**Всемирный форум для согласования правил
в области транспортных средств**

Сто восемьдесят седьмая сессия

**Предложения по поправкам к существующим
правилам ООН, переданные GRE и GRSG,
по которым еще не принято решение****Предложение по дополнению 16 к поправкам серии 06
к Правилам № 48 ООН (установка устройств освещения
и световой сигнализации)****Представлено Рабочей группой по вопросам освещения и световой
сигнализации***

Приложение 1, пункт 9.22 изменить следующим образом:

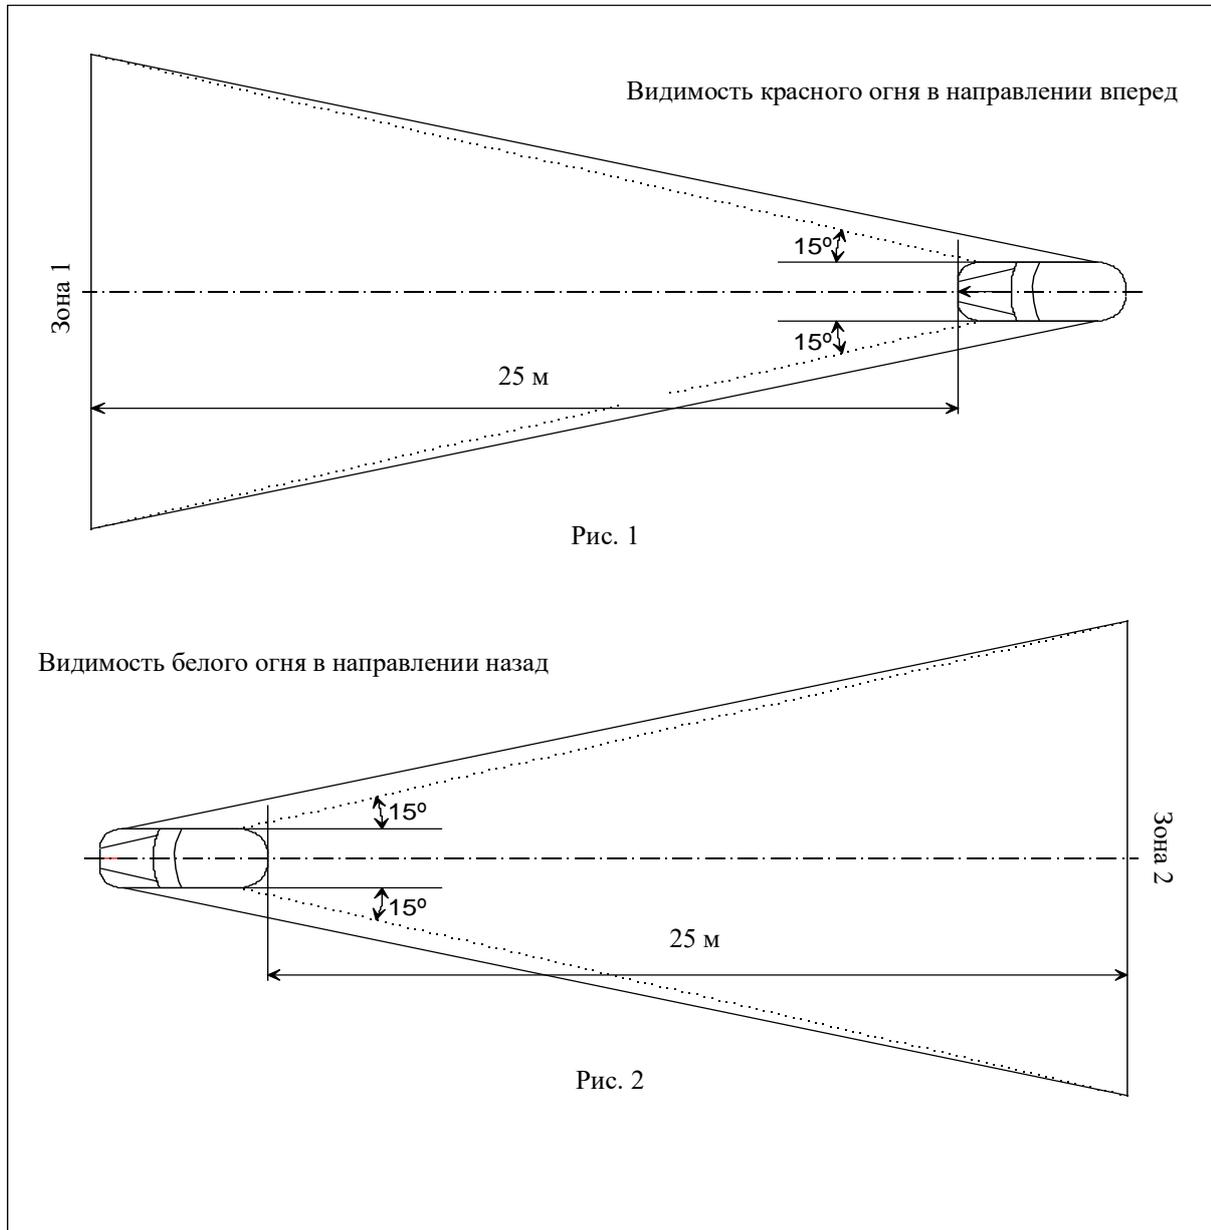
«9.22	Адаптивная система переднего освещения (АСПО):	да/нет ²
9.22.1	Дальний свет АЛДС	да/нет ²
9.22.1.1	Дальний свет АЛДС + проекция в помощь водителю	да/нет ² ».

«Приложение 4

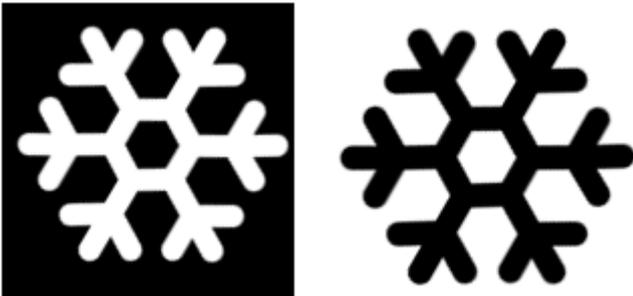
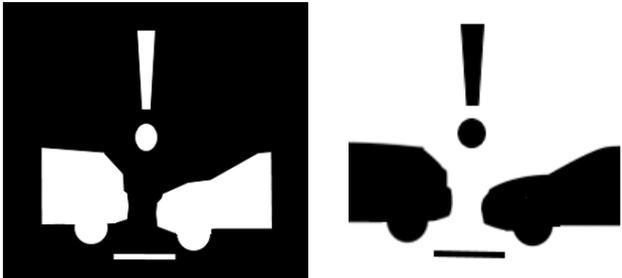
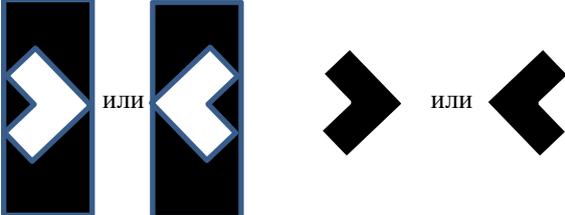
Видимость красного огня в направлении вперед и видимость белого огня в направлении назад

Зоны 1 и 2, просматриваемые глазом наблюдателя, в их соответствующих плоскостях ограничиваются:

- по высоте — двумя горизонтальными плоскостями соответственно на расстоянии 1 м и 2,2 м над уровнем грунта;
- по ширине — двумя вертикальными плоскостями, проведенными в направлении вперед и назад и расходящимися от продольной средней плоскости транспортного средства под углом 15°. Эти плоскости должны проходить через точку или точки соприкосновения с вертикальными плоскостями, параллельными продольной средней плоскости транспортного средства и ограничивающими его габаритную ширину; если имеется несколько точек

соприкосновения, то крайняя передняя точка должна находиться на передней плоскости, а крайняя задняя — на задней плоскости».
